**RECONVERSION D'UNE ZONE DE MISE EN DEPOT DEFINITIF DE
MATERIAUX ISSUS DU CHANTIER DE CONSTRUCTION DE LA LGV SUD-
EUROPE ATLANTIQUE TOURS BORDEAUX**

COMMUNE DE SAUZE-VAUSSAIS

MEMOIRE EN REPONSE DE L'AVIS MRAE

11/08/2023

Figure 6_ Echelle de valeur des décibels dans la vie courante

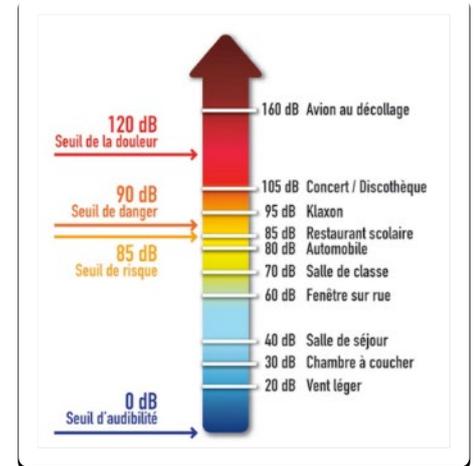
R13 : Sur le milieu humain, la MRAe recommande, concernant le voisinage, de préciser la localisation des équipements les plus bruyants en privilégiant un éloignement suffisant de ces derniers par rapport aux habitations, et de prévoir des contrôles des niveaux de bruit en phase exploitation.

En effet, durant le fonctionnement de la centrale solaire, seuls les postes onduleurs et transformateurs (logés dans des locaux fermés) induisent des niveaux sonores de l'ordre de 37 dBA à 120 – 130 m de distance. Cela correspond à un bruit ambiant dans une salle de séjour (cf- figure ci-contre). Dans le cas de l'habitation de « la montée Rouge », le premier poste étant à 260 m, aucun bruit ne sera perceptible.

De plus, la ligne LGV est située entre cette habitation et le poste de transformation.

Figure 2_Comparaison entre champs électriques et champs magnétiques (source : RTE)

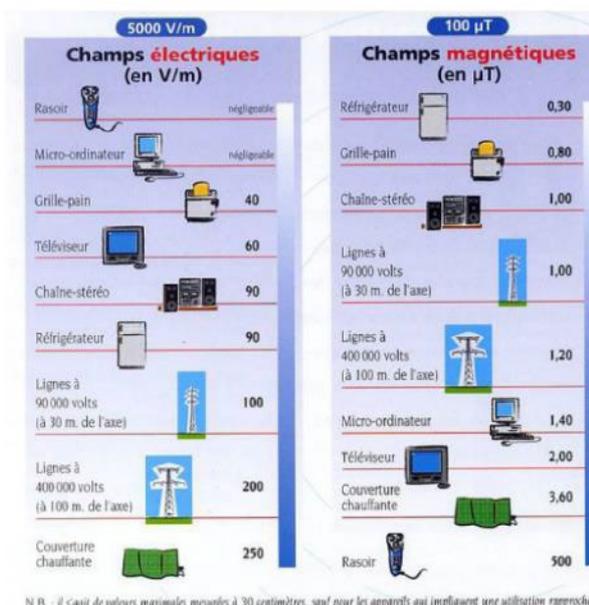
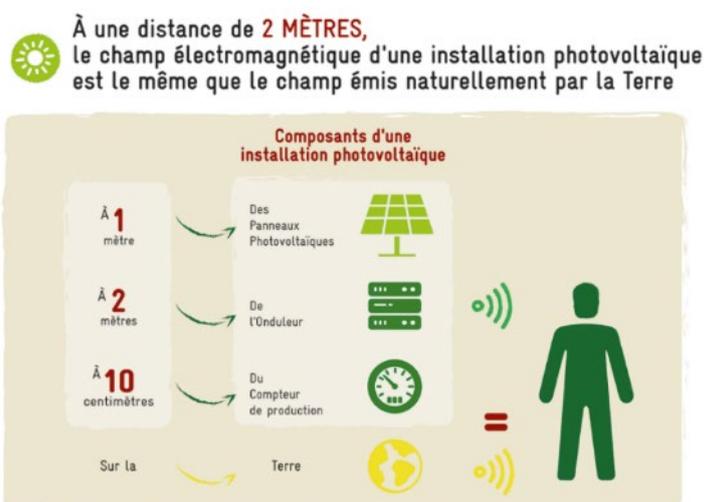
R14 : Sur le milieu humain, la MRAe recommande, qu'une vérification des niveaux des champs électriques et électromagnétiques associés atteints lors de la mise en service du raccordement de l'installation au réseau électrique soit effectuée, en particulier au niveau des habitations situées à proximité des raccordements. Concernant la santé humaine, la position des ouvrages et câbles électriques par rapport aux lieux accessibles aux tiers doit être telle que le champ électrique résultant en ces lieux n'excède pas 5 kV/m et que le champ magnétique associé n'excède pas 100 μ T dans les conditions de fonctionnement en régime de service permanent (arrêté du 17 mai 20017).

Un parc solaire photovoltaïque produit des champs électromagnétiques. Cependant, les valeurs en sont très faibles, et bien en-deçà des seuils réglementaires.

Dans le cas du parc photovoltaïque, les champs électriques et magnétiques sont émis au niveau des câbles électriques. Les champs électromagnétiques produits par un parc solaire de cette puissance seront sensiblement identiques à ceux émis par les lignes de distribution qui alimentent les bourgs et les villages du secteur.

Étant donné que les postes électriques restent éloignés du voisinage (260 m pour l'habitation la plus proche (la Montée Rouge)), les champs électromagnétiques produits restent très faibles, localisés et inférieurs à certains appareils ménagers. L'effet potentiel des champs électromagnétiques produits par le parc photovoltaïque est non significatif.

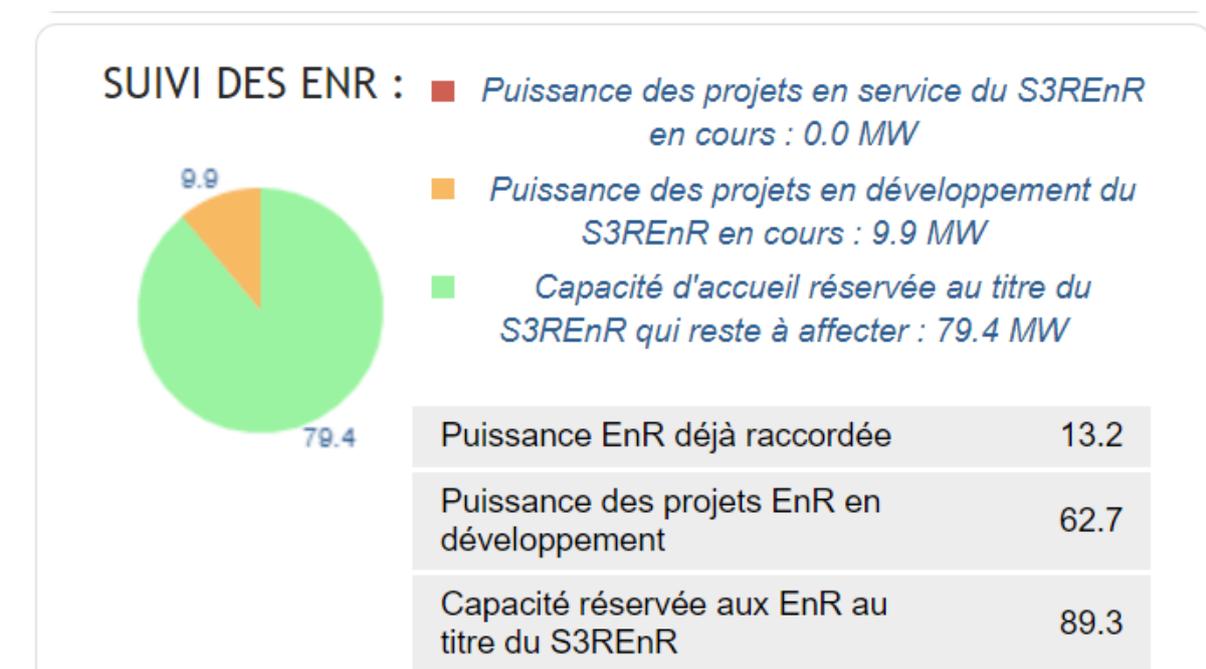
R21 : La MRAe recommande de préciser si le territoire présente la capacité d'accueil suffisante pour ce projet à court ou moyen terme dans le cadre du schéma régional de raccordement au réseau des énergies renouvelables (S3REnR), et de l'état connu des projets à raccorder.

URBASOLAR a transmis à GEREDIS les caractéristiques techniques du projet permettant l'étude du raccordement conformément aux dispositions du décret n° 208-386 du 23 avril 2008 tel que codifié au sein du Code de l'énergie et son arrêté d'application modifié du 9 juin 2020 relatif aux prescriptions techniques de conception et de fonctionnement pour le raccordement aux réseaux d'électricité et de son arrêté d'application relatifs aux

Ainsi, d'après la PES, le site de production pourra être raccordé au Réseau Public de distribution HTA par un unique Poste de Livraison alimenté en antenne de 645 m en 150mm² AL raccordée via une ACM sur le départ EXISTANT VAUSSAIS du poste de répartition de Melleran issu du Poste Source BRIOUX.
